MĚSTO MODŘICE

Váš dopis zn.: 4100/OÚPR/MMB/0338712/2024
Ze dne: 24.06.2024
Číslo jednací: Mod 3185/2024
Spisová zn.:

Veřejné projednání Návrhu Územního plánu města Brna pro veřejné projednání (2024) včetně Vyhodnocení vlivů na udržitelný rozvoj území

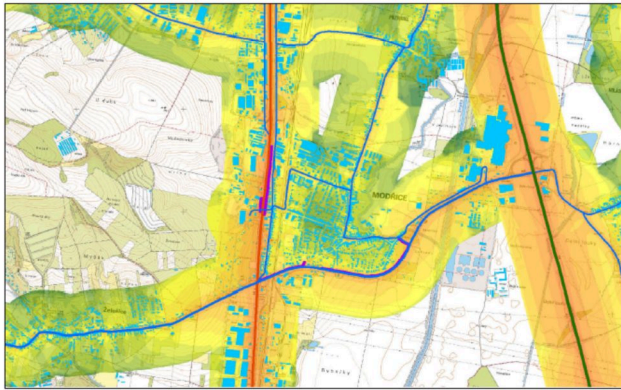
Při zpracování A1 ZUR JMK byla zpracována Příloha E.1, Hluková studie (Bucek s.r.o., 2018), která vyhodnocuje dopad jednotlivých variant řešení dopravy. Ve všech prověřovaných variantách (severní obchvat byl určen jako invariantní prvek) bylo prokázáno překročení hlukových limitů v k.ú. Modřice právě z dopravy na severním obchvatu. Na dokreslení přikládáme ukázkou z hlukové studie, grafické porovnání rozdílů nulové varianty v roce 2035 a varianty S94 v noční době.

Město Brno plánuje rozsáhlé rozvojové plochy na jihu města, které budou obsluhovány zejména komunikací Pr/1, která ale zásadně zhoršuje hlukové zatížení v části města Modřice (ulice Žižkova, Přízřenická, Severní a část Masarykova).

Požadujeme:

- splnit požadavek ZUR JMK bod 125a, písmeno d) pro územní plánování, cit. „*Zpřesnit a vymezit koridor DS52 s cílem minimalizace dopadů na obytnou zástavbu, s ohledem na potřebu protihlukových opatření (např. protihlukové stěny, zemní valy) a na snížení imisních příspěvků komunikace (např. vegetační bariéry, ozelenění), s ohledem na zmírnění pohledového působení komunikace (např. vegetační bariéry, překrytí, ozelenění). Zajistit územní podmínky pro zachování či nahrazení stávající průchodnosti územím.*“ Navržené řešení odůvodnit;
- ve spolupráci s investorem - JMK pro celou trasu severního obchvatu vypracovat detailní hlukovou studii a prokázat realizovatelnost záměru a studií šíření emisí z dopravy.
